Objet : Avis PPA du CRC Bretagne Sud concernant le projet de Révision du PLU de Plouharnel arrêté

Nos ref : SC\_2025\_08\_URB\_PLU\_Plouharnel\_Révision\_arrêt\_avis PPA\_CRC-BS

Figure 1 : Résumé des principales sources de contamination potentielles sur la baie de Plouharnel

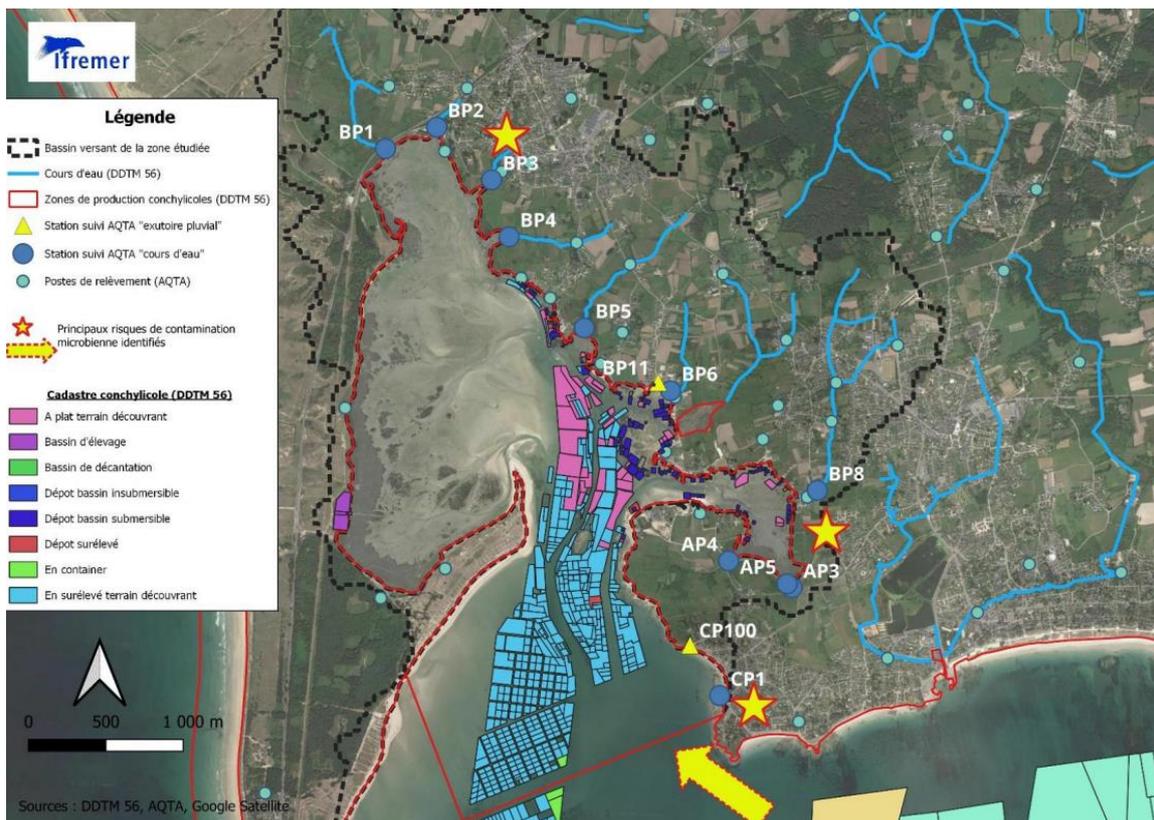
Une étude sanitaire de zone a également été réalisée sur la Baie de Plouharnel entre 2022 et 2024 et conclut **que les sources de contamination de la baie de Plouharnel sont majoritairement d'origine humaine**. L'étude sanitaire de zone montre également **un taux extrêmement élevé de non-conformité de l'Assainissement non collectif (ANC)** sur le bassin versant des baies de Plouharnel et Quiberon (**76% de non-conformité au total dont 25 % avec obligation de travaux**). A noter également qu'un ANC conforme peut également être source de contamination bactériologique car le paramètre *E.coli* ne fait pas partie des paramètres d'agrément des dispositifs d'assainissement non collectif.

Sur la commune, la STEU de Plouharnel – Kernevé est l'élément le plus problématique. Notamment par sa **non-conformité réglementaire concernant les performances sur les paramètres DB05, DCO, Ntotal, Ptotal, Température, Matière en Suspension, pH et E.coli**. Ainsi qu'une **non-conformité globale du réseau de collecte**. De nombreux débordements ont été constatés au niveau de la STEU en ce début d'année avec un **total de 56 000 m<sup>3</sup> déversés sans traitement** au niveau de la Station en deux mois. La tendance actuelle est donc à un dangereux rapprochement des 5% de déversement autorisés. Ces débordements impactent directement la zone conchylicole de la rivière de Crac'h. **Aucune autorisation d'urbanisme ne doit donc être délivrée jusqu'à ce que la STEU de Kernevé soit mise en conformité (R.151-20 du code de l'urbanisme)**.
